**RÉPONSES D'HYDRO-QUÉBEC DISTRIBUTION
À LA DEMANDE DE RENSEIGNEMENTS N° 7
DE LA RÉGIE**

**DEMANDE DE RENSEIGNEMENTS N° 7 DE LA RÉGIE DE L'ÉNERGIE (LA RÉGIE) AU
DISTRIBUTEUR RELATIVE À L'OPTION DE GESTION DE LA DEMANDE DE POINTE (L'OPTION)**

FIGURE R-6.1 :
COMPARAISON DE L'IMPACT D'UNE RÉMUNÉRATION DÉGRESSIVE PAR STRATE DE RÉDUCTION DE PUISSANCE PAR RAPPORT À UNE RÉMUNÉRATION UNIFORME

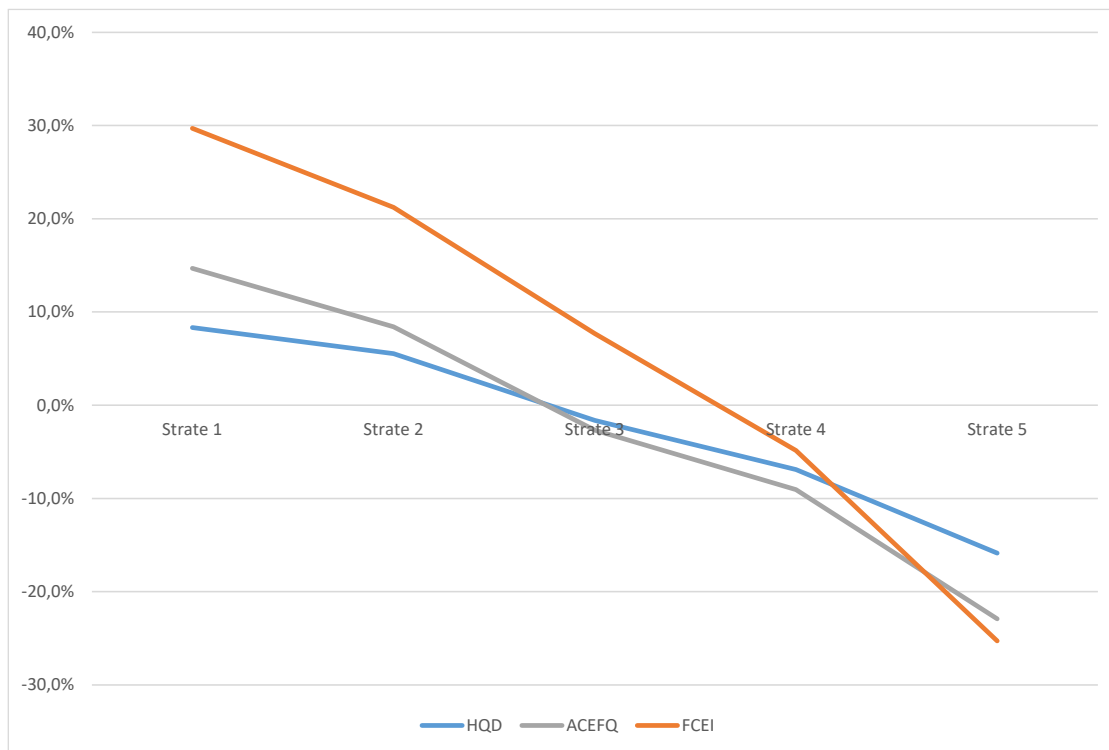
Comme expliqué en réponse à la question 2.1 de la demande de renseignements n° 6 de la Régie⁹, le Distributeur estime que la répartition des effacements constitue la balise principale de la calibration de l'appui financier dégressif. Ainsi, la répartition de l'effacement de chacune des trois premières strates d'abonnement (hiver 2019-2020) étant similaire, soit de l'ordre de 20 % de l'effacement total réalisé, un écart de rémunération de 5 \$ entre les différentes strates lui semble le plus approprié. De plus, le Distributeur réitère que la dégressivité proposée pour l'appui moyen de 60 \$/kW assure l'équilibre entre :

15 permettant de dégager un gain, afin de les inciter à participer à l'Option. Enfin,
16 le Distributeur est d'avis que sa proposition est celle qui offre un meilleur
17 équilibre entre la rémunération offerte, tant aux plus petits qu'aux plus grands
18 clients, et qui minimise les écarts entre l'appui versé par strate de réduction de
19 puissance et le versement d'un appui uniforme, comme le montre la figure
20 R-6.1.
